Zum Gutachten von Prof. Dr. W. Lambert (Stuttgart) über die Vorschläge zu unterirdischen Schnellstrassenbahnen in Zürich

Von K. Fiedler, a.Bahnningenieur der Städt. Strassenbahn Zürich

Dieses Gutachten ist nicht etwa die Äusserung eines Obergutachters über die zwei Generalverkehrspläne¹⁾ für Zürich, denn stadt- und gemeinderätliche Kommission haben sich ja — leider ohne genügende Prüfung der Vorschläge Kremer/Leibbrand (K/L) — auf das Gutachten Pirath/Feuchtinger (P/F) festgelegt. Da aber dieses in seinem Entwurf für eine «unterirdische Schnellstrassenbahn» (Bild 1) zwei völlig getrennte Netze enthält, was eine zweite Zentralwerkstatt und neue Wagenhallen nötig machen würde, haben die Verkehrsbetriebe der Stadt Zürich (VBZ) Lösungen gesucht, bei denen die bisherigen guten Verbindungen aus allen Richtungen nach den beiden Verkehrsbrennpunkten Paradeplatz und Hauptbahnhof auch bei Tunnelstrecken ähnlich den Vorschlägen P/F erhalten bleiben (Bild 2), wie dies beim Gutachten K/L der Fall ist. Es handelt sich also um eine Betriebsfrage, da nach P/F die Freizügigkeit des Einsatzes von Verstärkungszügen in den Verkehrsspitzen und bei Grossveranstaltungen in Oerlikon, an der Hardturmstra

Bild 2. Netzvorschlag
VBZ 4a. Zahlen und
Buchstaben = Linien-
bezeichnungen

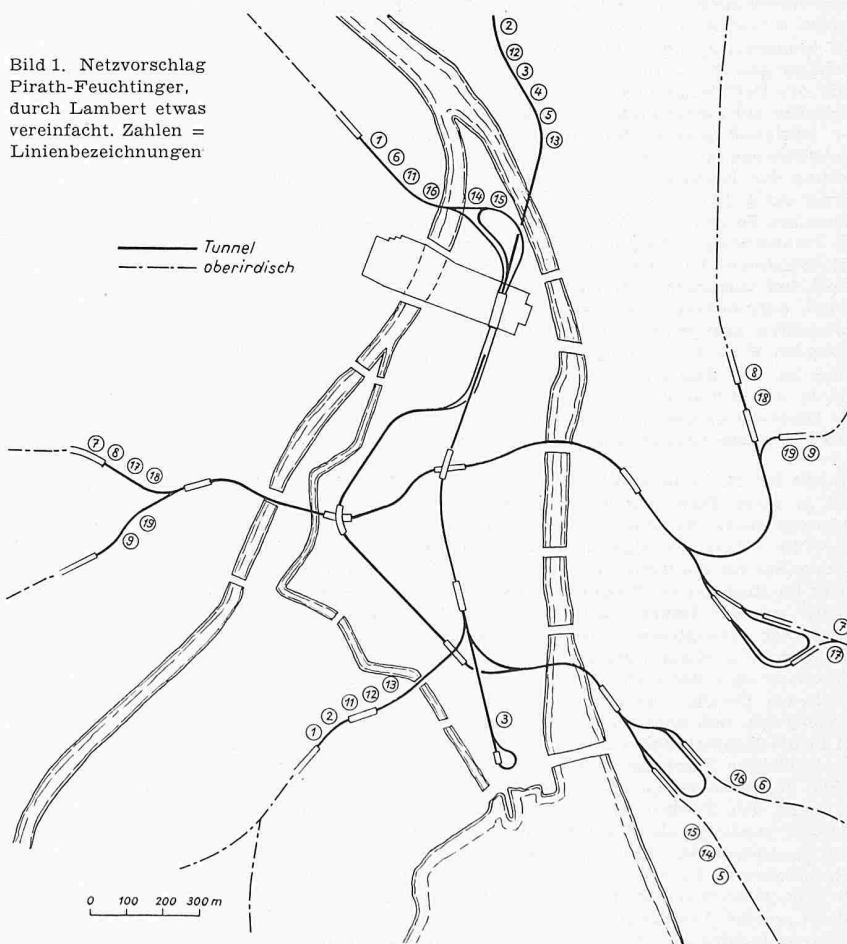
Beim Vergleichen der beiden unveränderten Netzvor schläge war sofort klar, dass das VBZ-Netz demjenigen von P/F deutlich überlegen ist, da es grundsätzlich schienengleiche Kreuzungen, die von vornherein jeden «schnellbahnartigen» Betrieb ausschliessen, vermeidet. P/F nehmen solche aber häufig hin, vermutlich, um den besonders tiefen Lagen auszuweichen. Der Gutachter hat auch bei P/F durchgehend Ueberwerfungen eingeführt und bei beiden Netzen höchstens 6 Linien je Spur zugelassen (P/F nahm 8 nach Oerlikon an) und liess den viergleisigen Ausbau der VBZ zwischen Sihlporte und deren Nachbarstationen ausser acht. Unter diesen Voraussetzungen kommt er zum Schluss, dass hinsichtlich reiner Fahrzeit (mit Stauzuschlägen in den Stationen und zur Berücksichtigung der Störungen vom Oberflächenverkehr) das Netz P/F günstiger sei als das der VBZ. Zur Hauptsache sind daran die von der VBZ vorgesehenen Verzweigungen mit ver langsamer Fahrt und höheren Stauzuschlägen schuld, die aber die bisherigen günstigen Linienführungen und die Verminderung des Umsteigens ermöglichen. Die betrieblichen Vorteile lassen sich zahlenmässig nicht erfassen, sind aber kostenmässig von Bedeutung und erleichtern den oft vorkommenden Massenverkehr nach bestimmten Orten. Das Platzangebot hält Lambert bei beiden Netzen für annähernd gleich unter Berücksichtigung der vorgesehenen ergänzenden Buslinien. Hiezu sei bemerkt, dass der grosse Stationsabstand Hauptbahnhof-Schaffhauserplatz und von dort bis Allenmoosstrasse eine sehr stark benützte Buslinie erheischt, die die Strassen des Stadtkerns höchst unerwünscht belasten würde.

7. Während der 20 Minuten dauernden Mittagsspitze werden ab Innenstadt ohne Buslinien bei P/F 32 000, bei VBZ 29 000 Plätze angeboten.
8. Ein schnellbahnartiger Betrieb ist nur bei einem Minimum an Streckenverflechtungen durchführbar. Die Ver-maschungen der VBZ in der westlichen Innenstadt können nicht als zukunfts-sichere Lösung angesehen werden. Die doppelte Trennungsstation Hauptbahnhof sollte für flüssigen Betrieb in einen Berührungsbahnhof ohne Zugübergang umgewandelt werden.

Bild 3. Netzvorschlag
Lambert. Zahlen =
Anzahl Linien

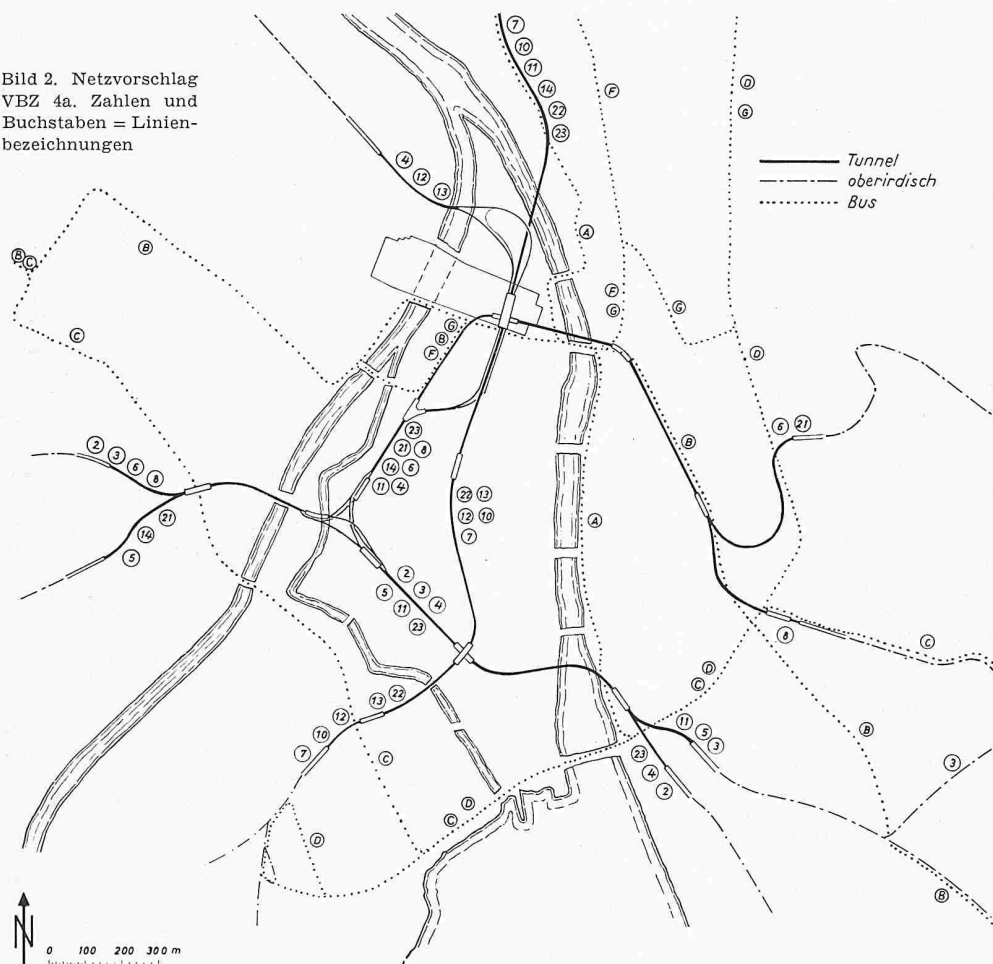
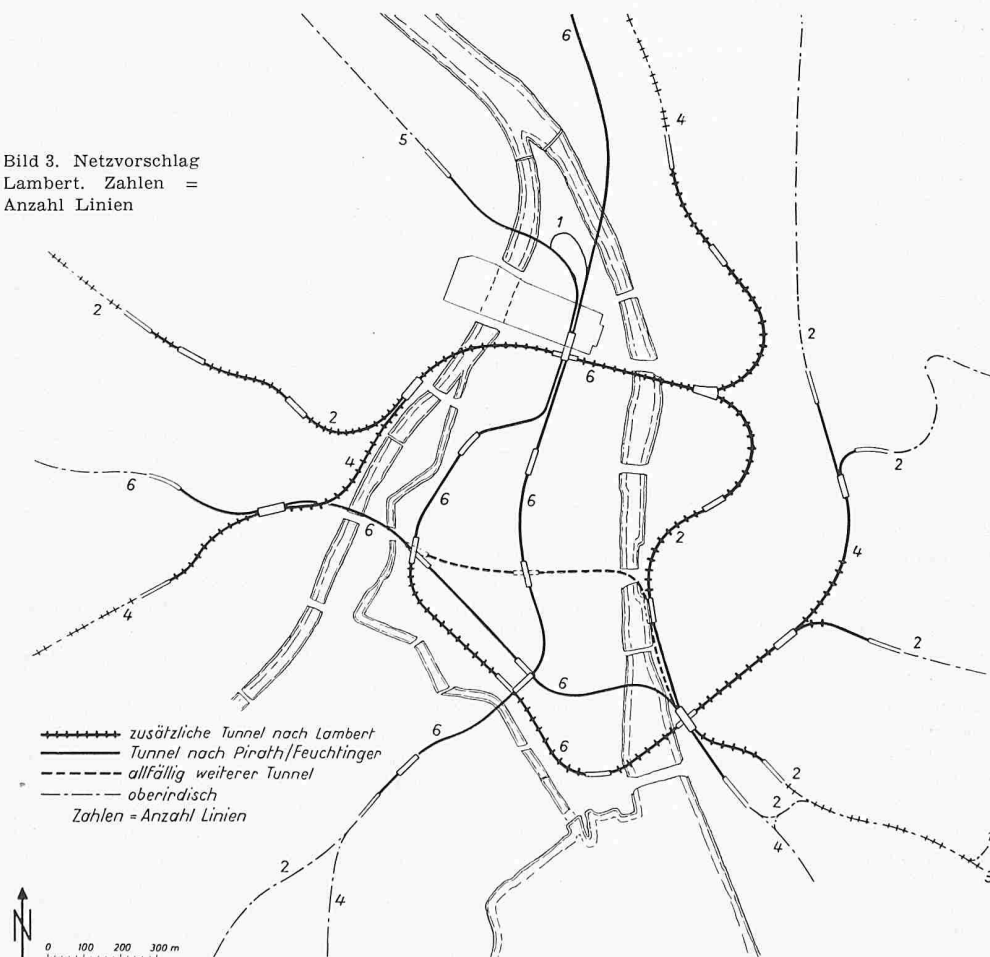
Da aber weder der eine noch der andere Vorschlag in verkehrlicher wie betrieblicher Hinsicht voll zu befriedigen vermöge, untersucht der Gutachter zum Schluss Verbesserungen durch Netzausbau (Bild 3) und schlägt neue Tunnelverbindungen vom Hardplatz über Kasernenquai-Hauptbahnhof-Central nach der Weinberg-Hofwiesenstrasse und nach dem Limmatquai-Bellevue vor. Dazu empfiehlt er einen Tunnel Sihlporte-Talstrasse-Bürkliplatz-Bellevue-Heimplatz für die Richtungen Oberstrass und Fluntern, allenfalls noch Sihlporte-Augustinergasse-Rathaus-Bellevue. Wegfallen würde dann bei P/F Rennweg-Heimplatz, bei VBZ Central-Zähringer-Heimplatz und Platte. Damit wird aber grundsätzlich nichts anderes skizziert als der viergleisige Ausbau VBZ Staufacher-Sihlporte-Löwenplatz und der auf Einspruch des Tiefbauamtes abgelehnte Tunnel Paradeplatz-Bürkliplatz-

Bellevue. Die Länge des Tunnelnetzes erreicht so 16 km statt 12 km, die mögliche Linienzahl wird unter Verzicht auf Verflechtungen von 18 bei P/F und 15 der VBZ auf 24 erhöht. Dadurch sollen die vorgesehenen innerstädtischen Buslinien ganz entfallen (was aber in Richtung Oerlikon wegen der zu grossen Stationsabstände unmöglich wäre) und auch die zukünftigen Verkehrsbedürfnisse befriedigt werden können. Diese schätzt Lambert bei einer Einwohnerzahl von höchstens 591 440 nach Zonenplan 1955 auf 240 000 zusätzliche Fahrten täglich = 80 Mio im Jahr mehr als 1952 mit 420 000 Tagesfahrern, also gut 50 % Zunahme.

13. Es wird ein Vorschlag für einen Netzausbau zur Diskussion gestellt, der den schnellbahnartigen Betrieb P/F mit den Direktverbindungen VBZ verbindet.
